Mission régionale d'autorité environnementale
OCCITANIE

Avis sur le projet de centrale photovoltaïque au sol à Quillan et Saint-Julia-de-Bec (Aude)

N°Saisine : 9166/A P
Avis émis le 19 janvier 2026

Figure 2: projet (source : dossier)

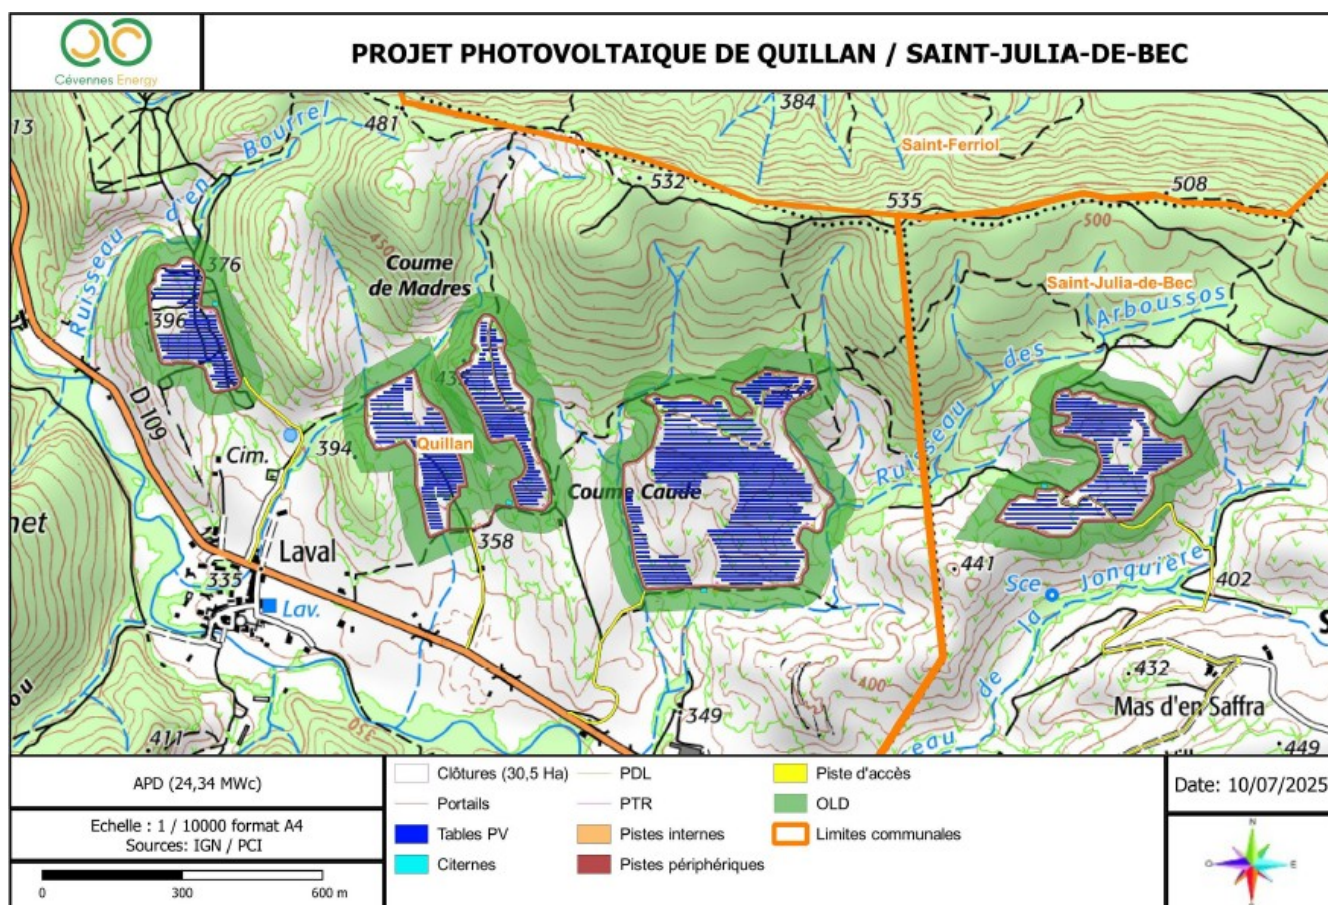
- environ 16,6 km (77 700 m²) de pistes empierrées ou en béton poreux (sur les pentes >10%) ;
- les obligations légales de débroussaillage (OLD), d'une emprise de 50 m autour des installations (portée à 100 m localement) et de 10 m de part et d'autre des pistes d'accès. La surface totale doit être précisée ;
- neuf postes de transformation et trois postes de livraison, qu'il est prévu de raccorder à la sous-station d'Énergie Quillan Occitanie située sur la commune de Quillan, avant de rallier le poste source d'Esperaza. Les raccordements électriques sont en tranchées enterrées ;
- la création de quatre réserves incendie de 120 m³ ;
- des clôtures d'une hauteur de 1,90 m.
